新竹縣政府工程查核代表照片表

工程名稱：新竹縣 110 年度農地重劃區緊急農水路改善工程-第 1 次(新豐鄉、湖口鄉)

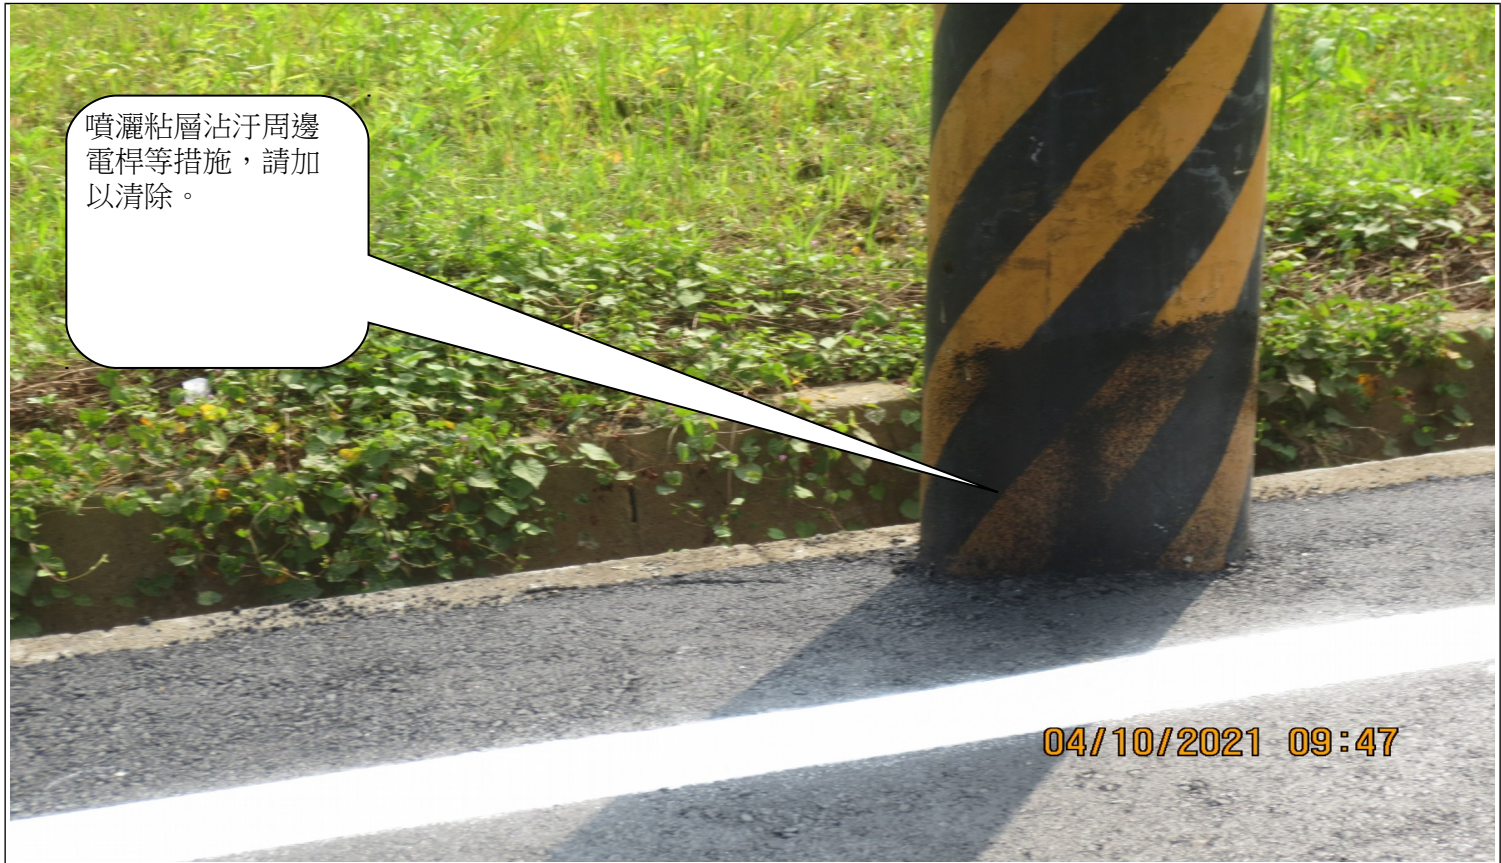
第三工區道路鋪設電力控制箱有瀝青沾污未清理
